Contribuições da Neoenergia para a Consulta Pública MME nº 71

PLD horário

Figura 1: Variação do PLD Sudeste em dois dias de março de 2019.

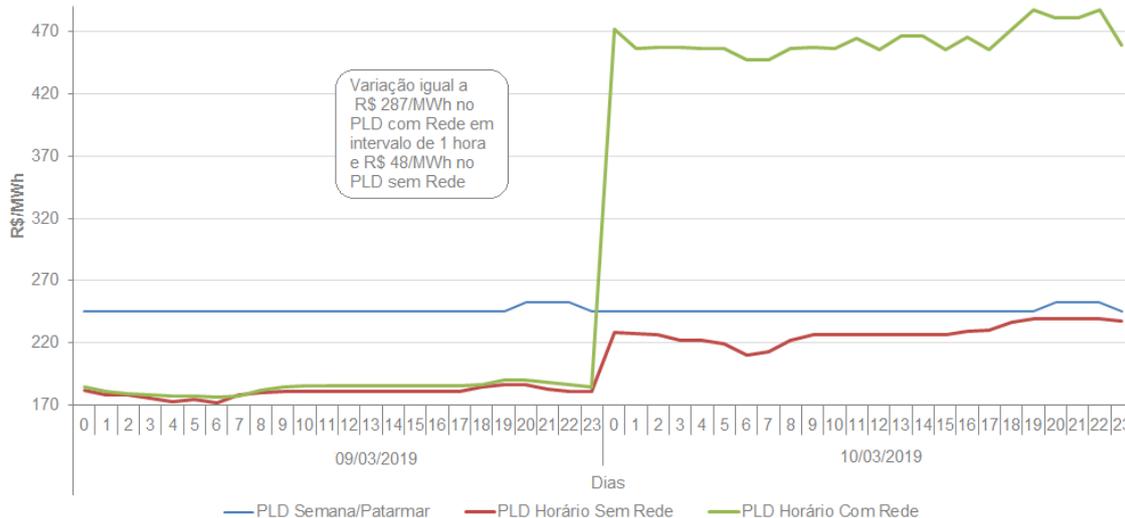
Inicialmente, a Figura 1 mostra a variação horária do PLD no submercado Sudeste nos dias 9 e 10 de março de 2019. Observa-se que entre as 23 horas do dia 9 e 0 hora do dia 10 ocorre uma variação positiva igual a 287 R\$/MWh para o caso com rede e 48 R\$/MWh para o caso sem rede.

Figura 2: Variação do PLD Sudeste em dois dias de abril de 2019.

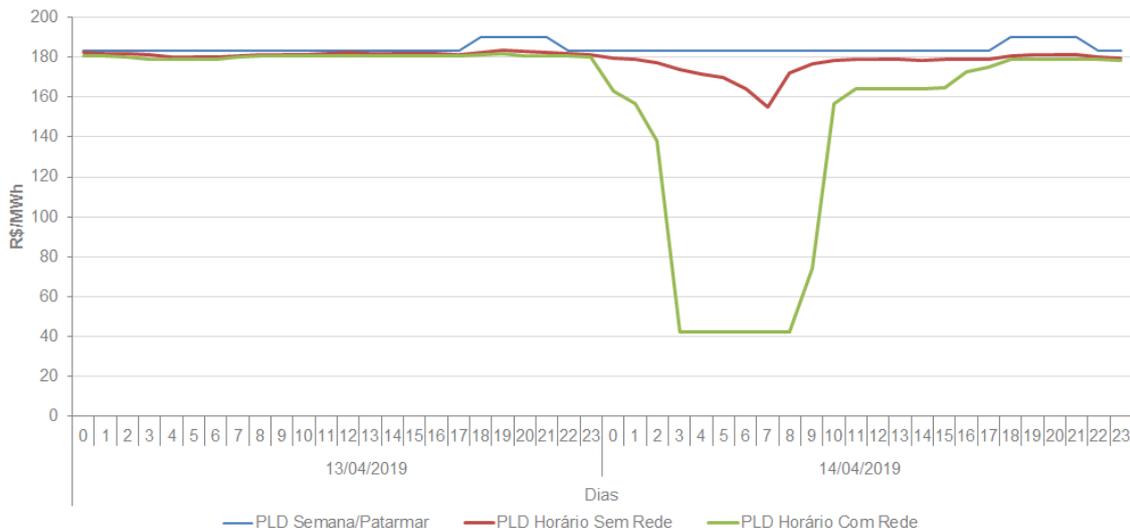
De forma similar, a Figura 2 apresenta a variação do PLD com rede no submercado Sudeste durante o período que vai da 0 hora até às 3 horas do dia 14 de abril de 2019, apresentando uma variação igual a 138 R\$/MWh em curto período de tempo.

Figura 3: Variação do PLD Sudeste em dois dias de abril de 2019

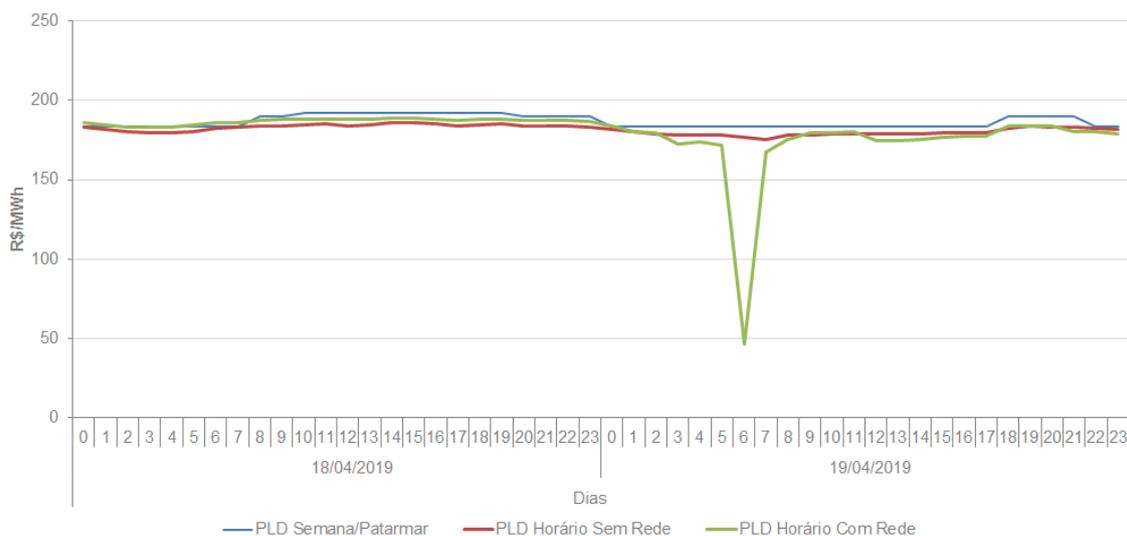
O mesmo comportamento pode ser observado na Figura 3, correspondente aos dias 18 e 19 de abril de 2019 no submercado Sudeste. Observa-se que durante as horas 5 e 7 o PLD com rede apresenta variação igual a 128 R\$/MWh.

Figura 6: Erro percentual absoluto médio diário no submercado Nordeste

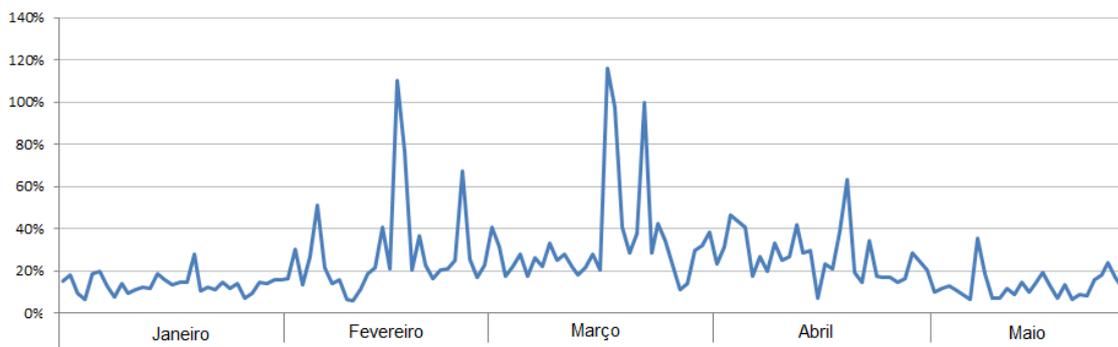
A Figura 6 apresenta os valores diários do erro percentual absoluto médio para o ano de 2019 no submercado Nordeste. Observa-se que dos 147 dias observados, 29 observações apresentam valores de erro entre geração prevista e verificada igual ou superior a 30%.

Figura 7: Geração eólica prevista e verificada no Nordeste no dia 17/03/2019

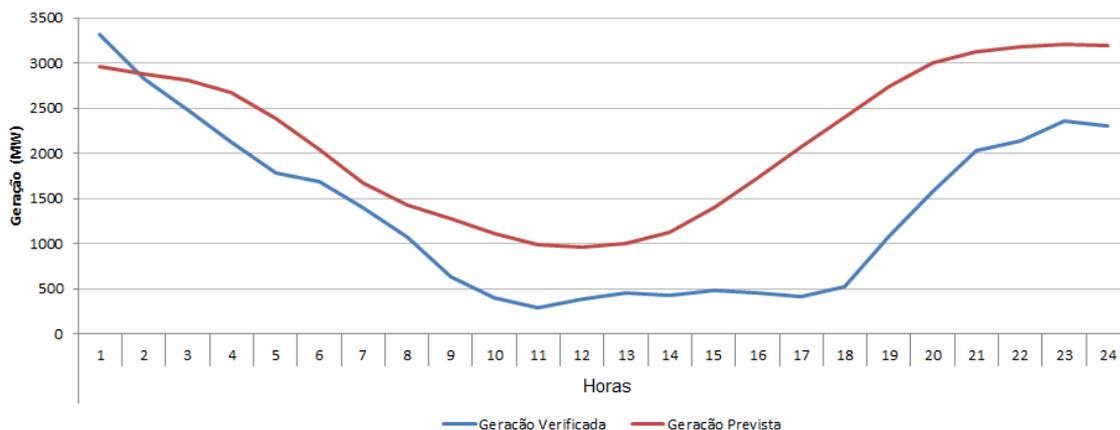
As Figuras 7 e 8 mostram os valores horários previstos e verificados de geração eólica no submercado Nordeste nos dias 17 e 23 de março, cujos valores de MAPE correspondem à 116% e 100%, respectivamente.

Figura 9: Valores de PLD no Nordeste utilizando a geração eólica prevista (Caso 1) e verificada (Caso 2) no dia 17 de março

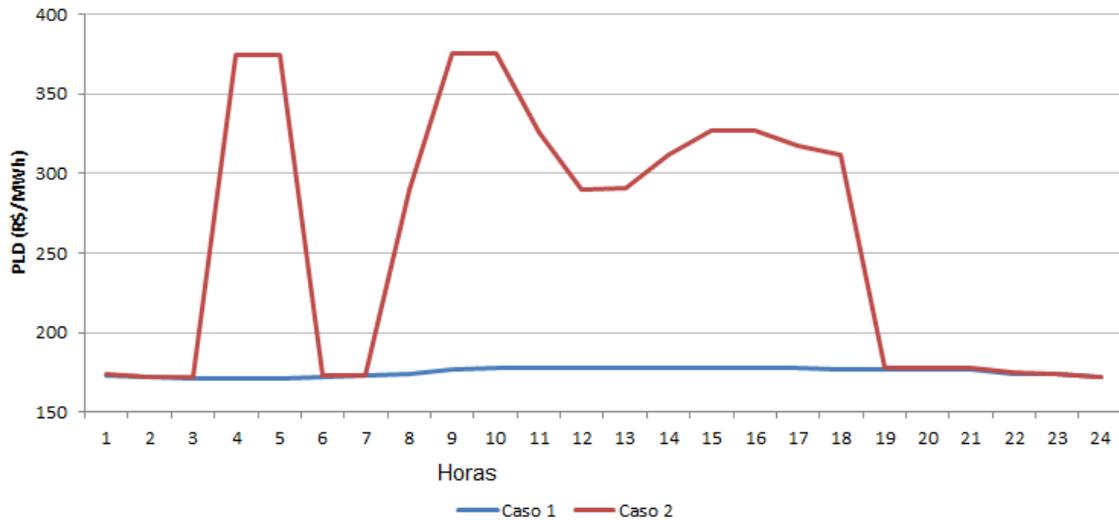
Neste exercício, foram realizadas duas simulações, sendo uma delas utilizando os valores de geração eólica previstos pelo modelo de previsão para o dia 17 de março e outra simulação utilizando os valores verificados para o mesmo dia. Todos os demais parâmetros e variáveis do deck do DESSEM foram mantidos iguais em ambas simulações. A Figura 9 apresenta os valores de PLD obtidos neste exercício, no qual o Caso 1 se refere aos valores de PLD obtidos com a geração eólica prevista e o Caso 2 corresponde aos valores de PLD obtidos com a geração eólica verificada.

Este exercício permite concluir que o impacto do erro da previsão de geração eólica pode ser significativo. Caso o modelo de previsão de geração tivesse apresentado um resultado mais próximo da realidade no dia 17 de março, o PLD médio neste dia poderia sofrer um aumento de até 47%.

Neste cenário, tornam-se ainda mais importante aprimoramentos no modelo de previsão de geração eólica com o objetivo de aumentar a sua precisão e, conseqüentemente, melhor representar a operação do sistema.
